改善箇所説明図

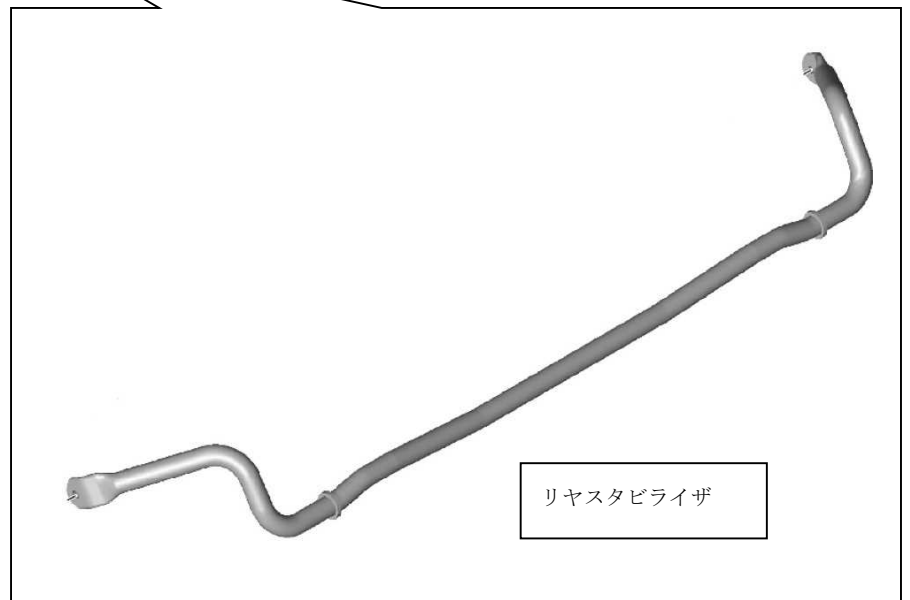
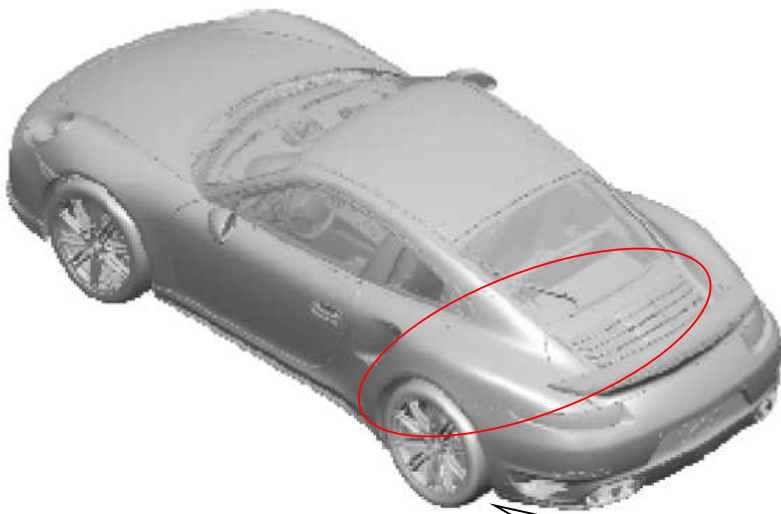
基準不適合発生箇所

リヤアックスルのスタビライザにおいて、製造管理が不適切なため、スタビライザが設計どおりに曲がっていないものがある。そのため、使用過程において、スタビライザにかかる過大な応力によって亀裂が入り、そのままの状態で使用を続けると、走行中にスタビライザが破損するおそれがある。

改善措置の内容

全車両、リヤスタビライザを良品と交換する。
